# Différences d'aspect – bagues-captteur ABS

**Bien distinguer les différentes versions du moyeu de roue**

Constructeur : DAF  
 Référence RIU FAG  
 (Repair Insert Unit) : 566283.01.H195  
 Références FAG  
 bagues-captteur ABS : 434 0579 10  
 434 0580 10

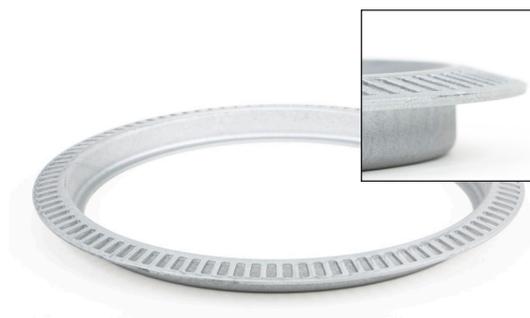
DAF utilise deux moyeux de roue différents dans lesquels il est possible de monter l'unité de roulement de roue (RIU) référence 566283.01.H195.

La référence 434 0579 10 convient au moyeux de roue nouvelle version

Cependant, à chaque moyeu de roue correspond une bague-captteur ABS différente. En cas de remplacement de la bague-captteur ABS, il est donc important de distinguer les différences d'aspect pour savoir quelle bague monter sur quel moyeu.

La bague ABS référence 434 0580 10 convient au moyeux de roue ancienne version.
